DE INSTALLATIE IS NIET CONFORM

Datum(s) van controle: 23/03/2023 **Uitgiftedatum verslag:** 23/03/2023
Verslagnummer: 0307-230323-08

Naam:
Adres: MEIDOORNSTRAAT 12, 3920 LOMMEL
EAN- code: 541449206000355482
Nummer teller: 1SAG1105195253
Index 1.8.1: 539 kWh
Index 1.8.2: 334 kWh
Index 2.8.1: 0 kWh
Index 2.8.2: 0 kWh
Private hoogspanningscabine: Nee
Type installatie: Wooneenheid

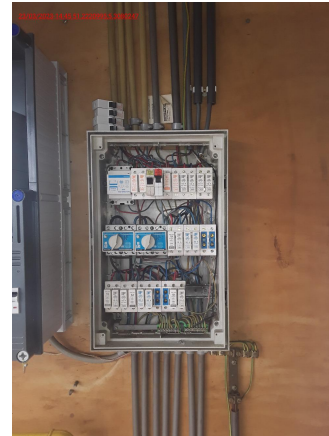
- 1 Het ééndraadsschema ontbreekt (Boek 1: 3.1.2.1).
- 2 De situatieplannen ontbreken (Boek 1: 3.1.2.1).
- 3 De houder van de beveiliging in een huishoudelijke ruimte is niet voorzien van aangepaste kalibreerelementen (Boek 1: 5.3.5.5).
- 4 De waarde van de spreidingsweerstand van de aardverbinding is te hoog (Boek 1: 5.4.2).
- 5 Het bord heeft niet de minimale beschermingsgraad IPXX-B in een gewone ruimte (Boek 1: 4.2.2.3).
- 6 De voedingsspanning is niet op elk bord vermeld (Boek 1: 3.1.3.3).
- 7 De aanduiding van de kringen, klemmen en/of schakelapparatuur ontbreekt, is onjuist of is onvolledig (Boek 1: 3.1.3.1/5.1.6.1).
- 8 De hoofdequipotentiale verbindingen ontbreken (Boek 1: 4.2.3.2).
- 9 Er is geen continuïteit van de beschermingsgeleider van het stopcontact (Boek 1: 5.4.3.4). kelder

- 3. De elektrische installatie voldoet niet aan de voorschriften van Boek 1 van het koninklijk besluit van 8 september 2019 tot vaststelling van Boek 1 betreffende de elektrische installaties op laagspanning en op zeer lage spanning, Boek 2 betreffende de elektrische installaties op hoogspanning en Boek 3 betreffende de installaties voor transmissie en distributie van elektrische energie. Een nieuw controlebezoek moet door hetzelfde organisme worden uitgevoerd om de verdwijning van de inbreuken na te gaan uiterlijk vóór 23/03/2024**
